**改善箇所説明図**

**不具合発生箇所**

ブレーキスイッチ:2個(左右)

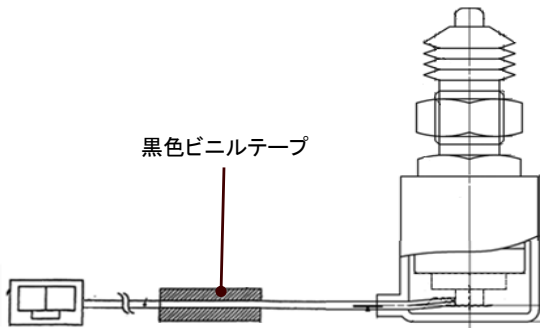
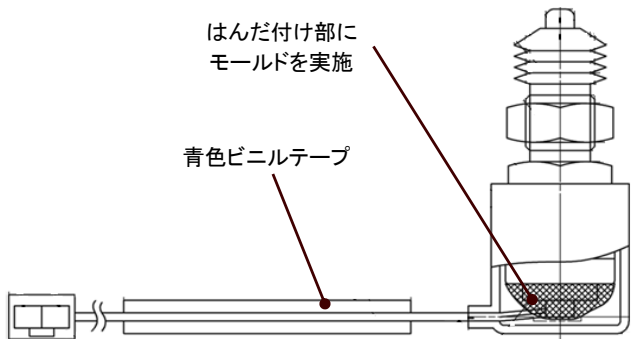
農耕トラクタのブレーキスイッチにおいて、スイッチの防水性が不十分なため、スイッチ内部に水が浸入し、導通不良が発生する場合があります。そのため、ブレーキランプが点灯しない、または、点灯したままとなるおそれがある。また、変速機のブレーキ連動機能が正常に作動せず、作業中の旋回操作で停止する、ブレーキを踏んでいないのに走行しない、または、クラッチを踏まなければ走行停止しないおそれがある。

全車両、ブレーキスイッチを対策品に交換する。

は、交換部品を示す。

部品の識別ビニルテープ色にて判断が可能。
